平成14年12月26日  
原子力安全対策課  
(14-105)  
< 9時30分資料配付 >

高速増殖原型炉もんじゅの原子炉設置変更許可について  
(ナトリウム漏えい対策等にかかる工事計画)

## 申請の概要

## [ ナトリウム漏えい対策設備の改善 ]

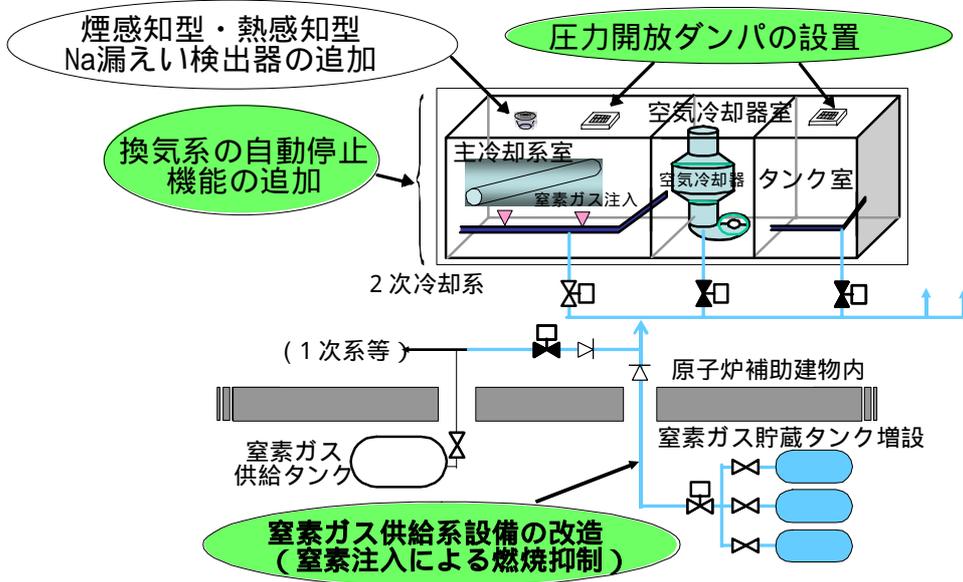
配管の大口径化とドレンライン（配管）の増設、ドレン操作の簡単化により、所要時間の短縮を図ります。（従来約50分 約20分）  
弁を多重化して確実にドレンできるようにします。

漏えいを早期・確実に検知するため、従来の火災報知器に加え、熱感知器、煙感知器からなるセルモニタを設置します。

セルモニタの信号で換気空調設備を停止します。

漏えいナトリウムの燃焼を抑制するとともに再燃焼を防止し、施設への影響を抑制するため、窒素ガス注入機能を追加します。

## [蒸気発生器伝熱管破損対策]

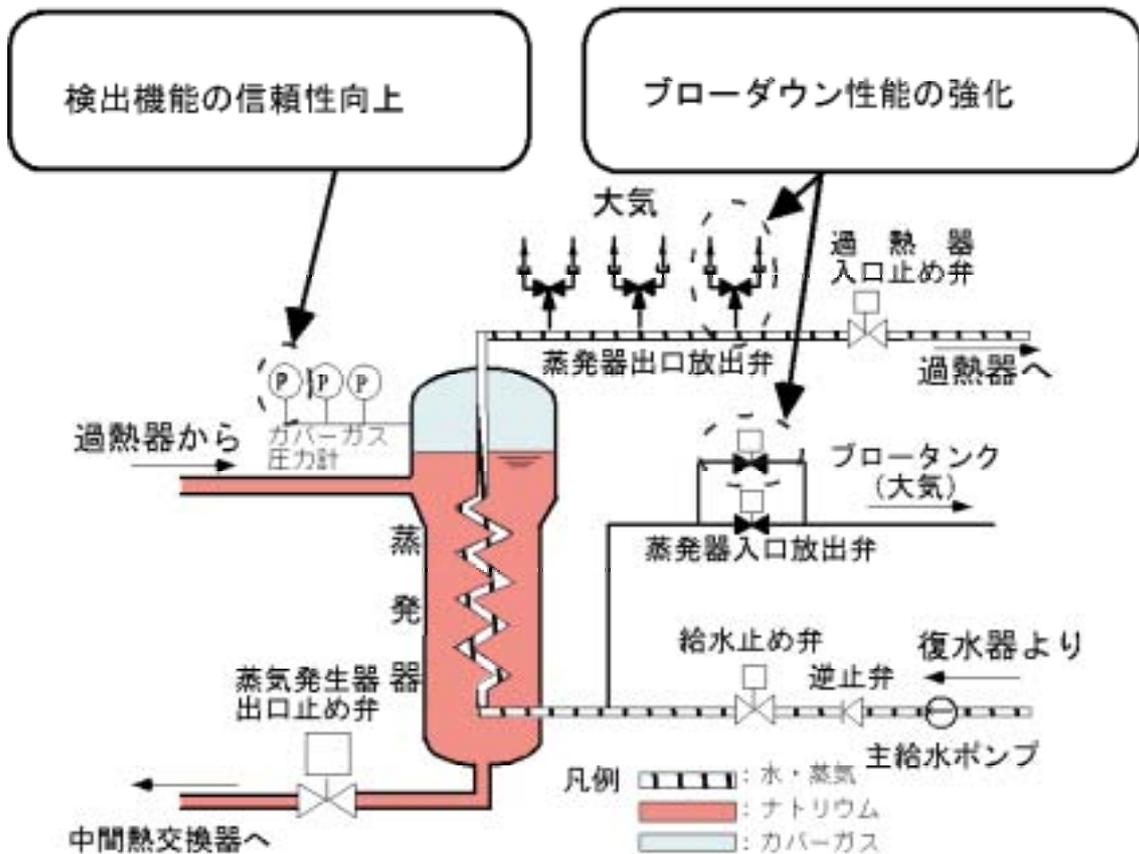
伝熱管水漏えいを確実に検知するため、カバーガス圧力計を2個/ループから3個/ループに追加設置するとともに、検出論理回路を2 out of 2 から2 out of 3 に変更します。

水・蒸気ブローダウンをより早期に完了するため、蒸発器入口放出弁を1個/ループから2個/ループ、出口放出弁を2個/ループから3個/ループにそれぞれ追加設置します。
